改善箇所説明図

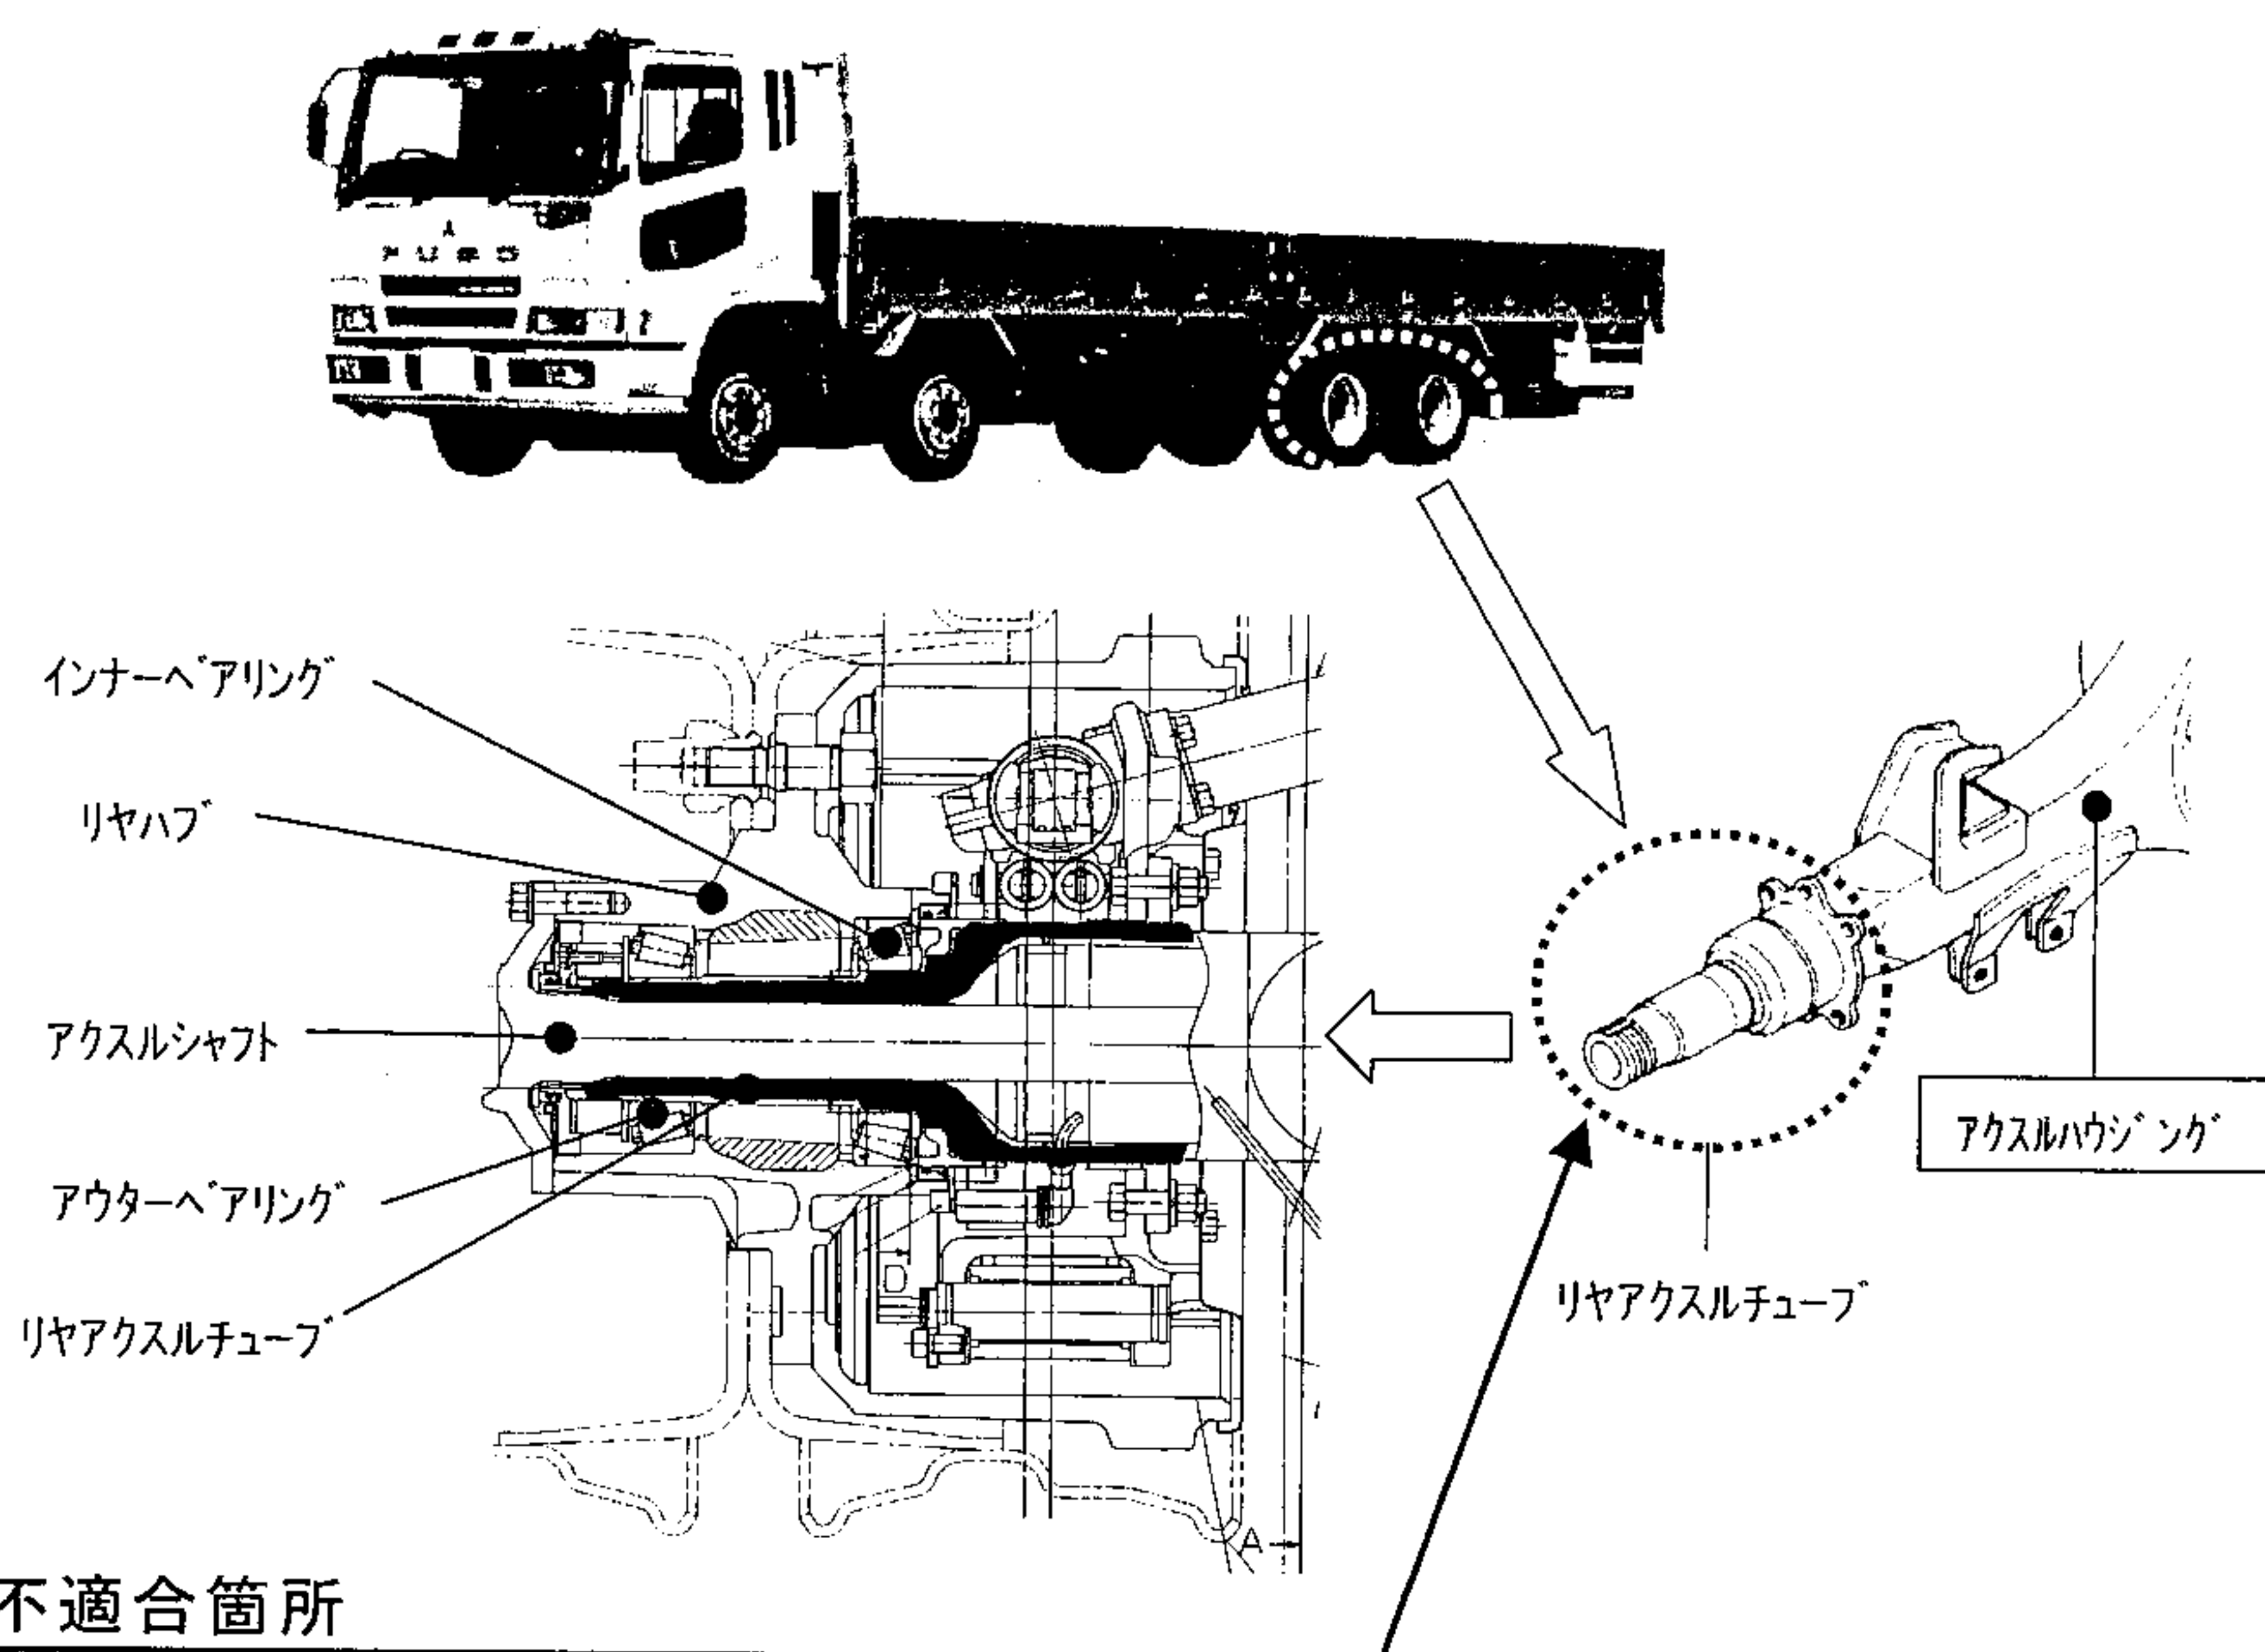
基準不適合箇所

低床式後2軸大型トラックの後軸のアクスルチューブにおいて、鍛造時の金型の管理が不適切なため、当該チューブに傷のついた部品が組み付けられた車両がある。

そのため、路面からの入力等の繰り返しにより当該チューブに亀裂が発生し、最悪の場合、チューブが破断して、走行不能に至るおそれがある。

改善の内容

全車両、アクスルチューブを点検し、チューブに異常が見られるものは、良品のアクスルハウジング式に交換する。

注：□ は、交換部品を示します。
